# TECH TIP 009

E6/TT009 v1.0  
2014/12

## OAP7144

### OPEL & VAUXHALL 1.4 BENZIN

ABB. 1

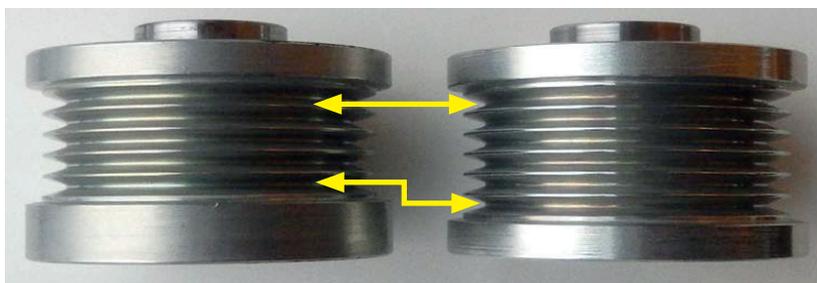
Bei bestimmten Opel/Vauxhall-Motoren (Codes: A14NEL, A14NET, A14XEL, A14XER) können die Riemen 5 oder 6 Rippen aufweisen, während die Riemenscheiben (OAP) 5 oder 6 Rillen besitzen. Dies hängt vom Fertigungsdatum des Fahrzeugs ab. Gates empfiehlt den Austausch einer 5-rilligen OAP (Abb. 1 links) gegen die 6-rillige OAP7144 (Abb. 1 rechts).
